**Vorhabenbezogener Bebauungsplan V 38/III "Schlebusch (Ortszentrum)
- Neubau Pfarrzentrum Sankt Andreas"**

**Äußerungen zur frühzeitigen Beteiligung der Öffentlichkeit und der Behörden
und sonstigen Trägern öffentlicher Belange gem. § 3 (1) und § 4 (1) BauGB so-
wie**

Abwägungsvorschlag der Verwaltung mit Beschlussvorschlag

Stand: 7. Dezember 2021

Anlage 1

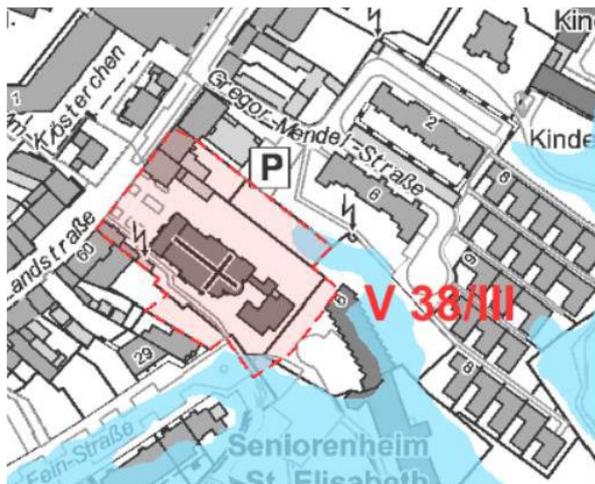
Der Baubereich befindet sich in unmittelbarer Nähe zur Dhünn, sodass ein geringfügiger Bereich des B-Planes im festgesetzten Überschwemmungsgebiet 100-jährliches Ereignis (s. Anlage 1) liegt.

Aus diesem Grund ist es sinnvoll, dennoch die Überschwemmungsgrenze im B-Plan aufzuführen bzw. einzutragen.

Das Plangebiet liegt teilweise innerhalb des Überschwemmungsgebietes für ein 100-jährliches Hochwasserereignis der Dhünn. Die Grenzen des Überschwemmungsgebietes wurden in den Bebauungsplan eingetragen. Die Baugrenzen für den Neubau des Pfarrzentrums wurden so festgesetzt, dass die Baumaßnahmen nicht in das Überschwemmungsgebiet hineinragen und demnach keine Ausgleichs- oder Schutzmaßnahmen erforderlich sind.

Die Grenze des Überschwemmungsgebietes wurde in den Bebauungsplan eingetragen. Da die Baumaßnahmen nicht in das Überschwemmungsgebiet hineinragen, sind keine Ausgleichsmaßnahmen oder ähnliches erforderlich.
